## 改善箇所説明図

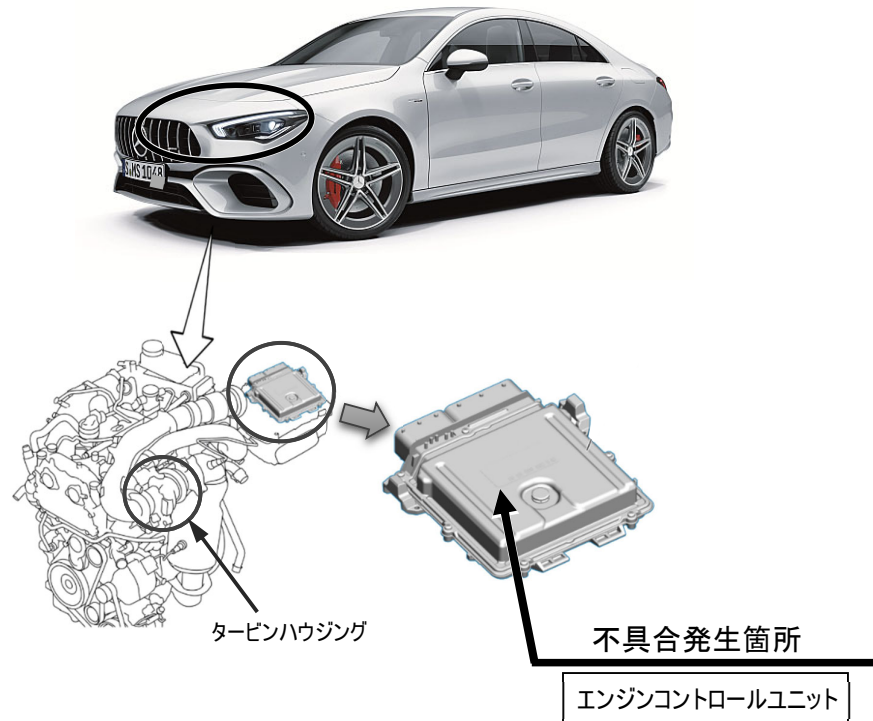
注:   は、対策された制御プログラムに書き換える部位を示す。

エンジンコントロールユニットにおいて、制御プログラムが不適切なため、ターボチャージャーのタービンハウジングのノズル部分の製造誤差に対して、エンジンの制御プログラムが十分に許容できないことがある。そのため、負荷や回転域において排気ガスの流速が変化しタービンに作用する効率が変化して出力特性が変化し、最悪の場合、排出ガス値が規制値を超えるおそれがあるがある。

全車両、エンジンコントロールユニットの制御プログラムを対策された制御プログラムに書き換える。
